新北市板橋浮洲合宜住宅 新建工程結構安全鑑定 A2 區鑑定報告書

本報告為A2區鑑定報告。

C、D棟剖面損壞示意

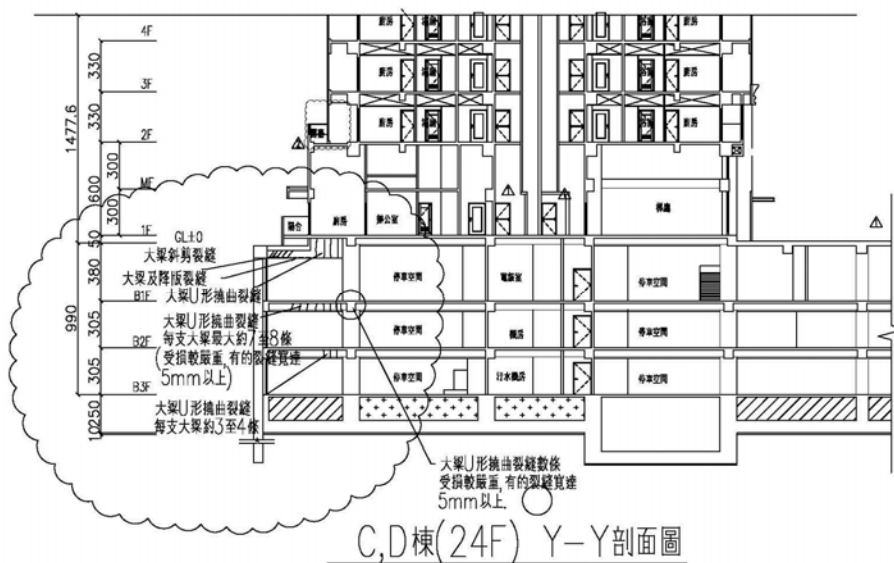
- (1)高樓區與連續壁間之正交梁、牆，靠近主結構端梁底撓曲裂縫，靠近連續壁端則有剪力斜裂縫，隔間及車道牆有 45°斜向裂縫。
- (2)高樓區與中庭區之連接梁，部分有撓曲裂縫產生。
- (3)部分地下二層高樓區最外跨與連續壁平行之大梁(軸線 Y-2)，有多條撓曲裂縫。
- (4)小梁搭大梁及一層梁上柱下方之梁，部分有剪力裂縫。
- (5)梁側面均布之垂直裂縫。
- (6)部分梁有水準縱向(沿梁走向)裂縫。
- (7)地下三層連續壁有滲水現象。
- (8)C、D、F 棟一層後院花園處採降版處理施作景觀花園設施，降版處樓版龜裂滲水嚴重。
- (9)中庭區一層降版處部分樓版裂縫滲水。
- (10)一層店面外挑一跨與連續壁正交之隔間牆普遍有斜裂縫。

圖 4. D 棟樓梯間連結兩側剪力牆之大梁斷面不足無法完成設計

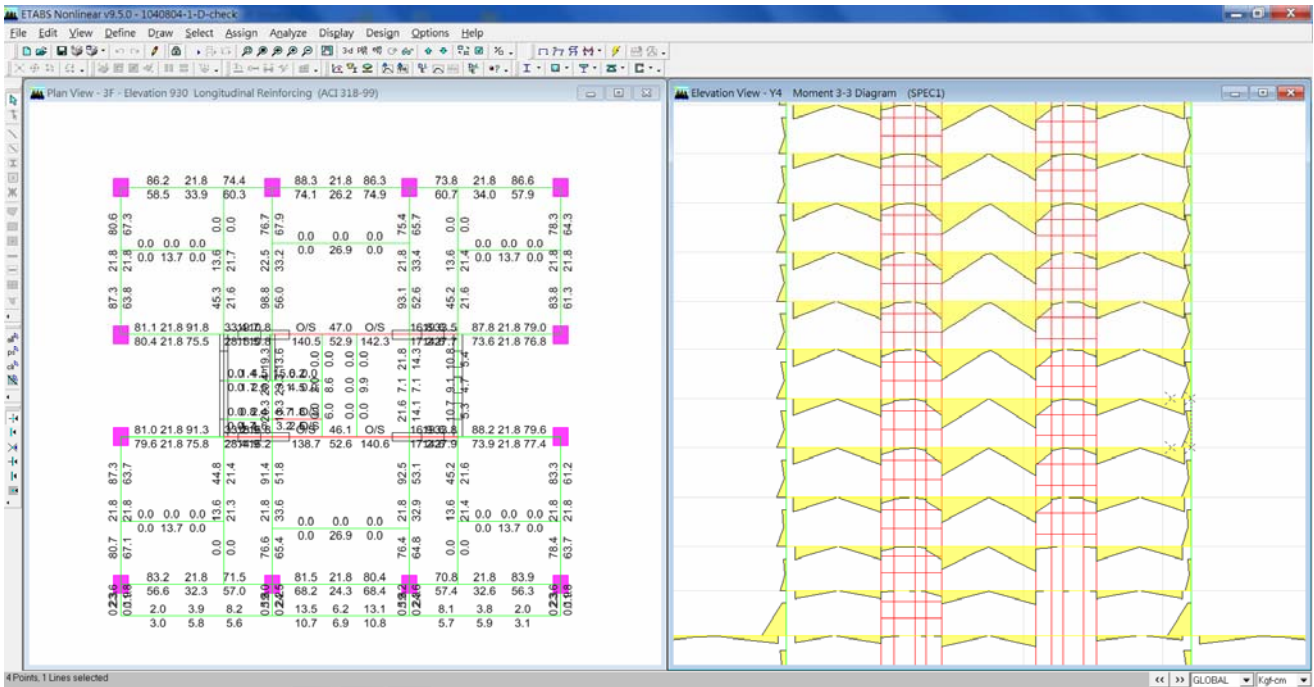
經修正分析模型重新進行結構分析設計後，未能於 ETABS 完成設計之大梁（程式會自動顯示” O/S”），主要為位於樓梯間連結兩側剪力牆之大梁，以 D 棟分析結果為例（如圖 4），2FL~19FL 樓梯間大梁程式皆未能完成設計，表示此部分大梁斷面不足。

圖 5. FRAME-Z5 柱配筋應力比大於 1.0 分佈情形(低樓層)

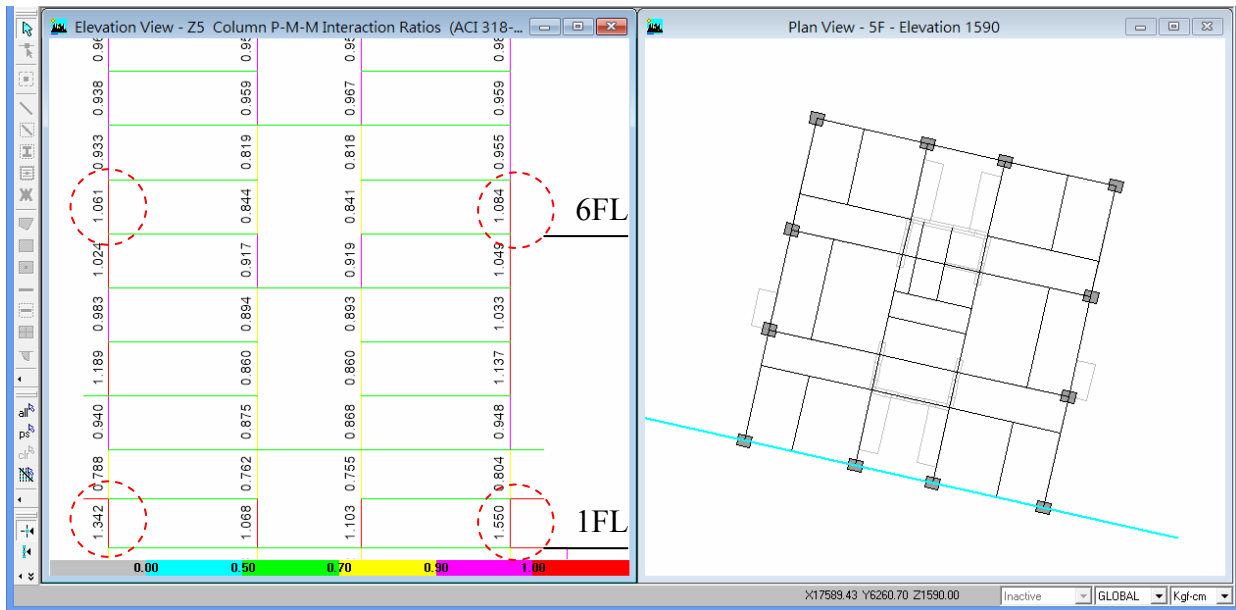
(12)柱配筋檢視結果：本鑑定柱筋設計檢視採用直接於檢視設計之分析模型中輸入原設計柱配筋量進行檢視，依規範檢視結果，部分柱主筋有不足情形，但數量較少。以 A 棟為例(圖 5-10 及表 16-18)，檢視結果 A 棟 1 層 4 個角隅之柱配筋不足最嚴重，另部份高層柱有應力比超過情形，可能與原設計未計入屋頂覆土有關，柱剪力鋼筋不足情形則較嚴重，標的物各棟柱配筋設計檢視成果詳附件九。

圖 11. A 棟剪力牆段配筋與 ETABS 剪力設計檢視結果

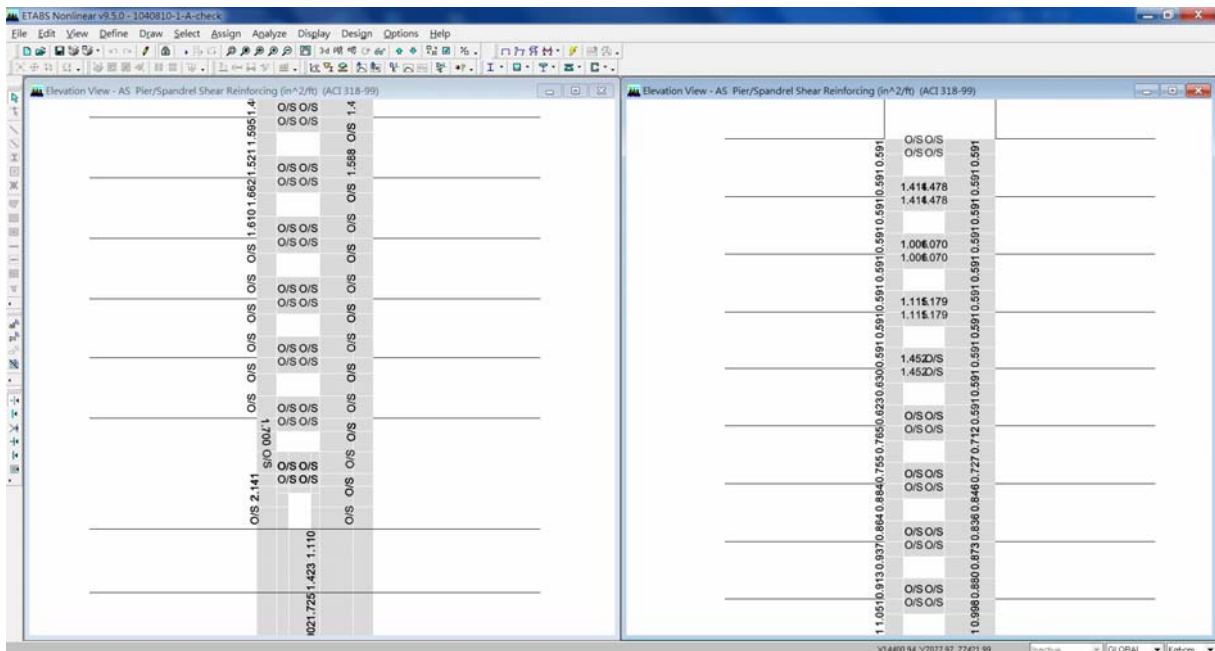
上部各樓層剪力牆開排煙窗，開窗後剩餘之剪力牆段以牆元素進行模擬，並指定為 Spandrel 進行設計，檢視結果以 A 棟為例，除上部 3 個樓層可完成設計外，ETABS 皆無法完成設計（顯示 O/S），表示此部分之斷面不足，檢視結果詳表 19-24。

原設計使用之對角向鋼筋 $\alpha=35^\circ$ ，剪力強度計算於表 19-24。檢視結果需求剪力 V_u 超過法規上限、對角向鋼筋多數樓層不符規範要求，惟原設計配置相當多之垂直剪力箍筋，因規範並無規定梁跨深比小於 2 情形下可計入垂直剪力箍筋強度，因此僅羅列供參。

圖 12. 靜載重作用下 彎矩圖

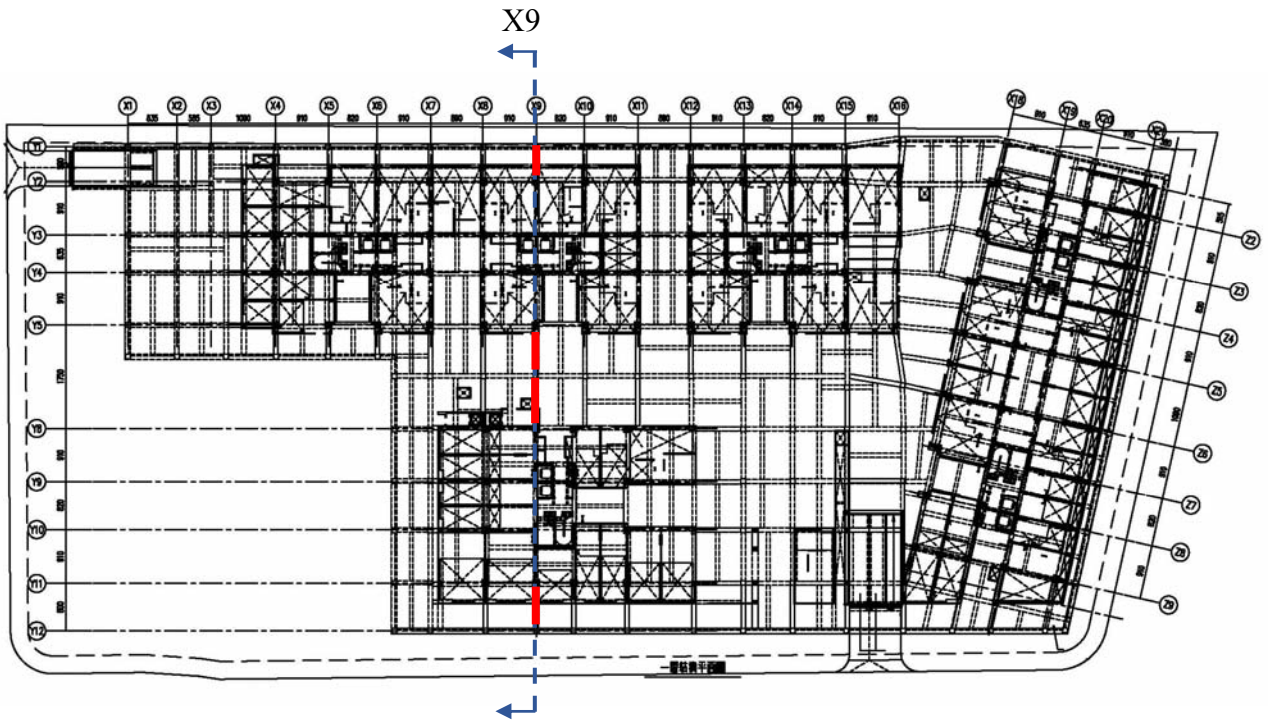
由圖 12、13 所示梁彎矩及剪力分佈圖，於靜載重作用下連續壁與高層柱間之短跨梁及緊鄰高樓區之室外區大梁，因差異沉陷導致之彎矩與剪力已超出原設計配筋值，符合現況裂損情形。取 Line-X9，1F G62 70x170~100 大梁為例，說明如下。
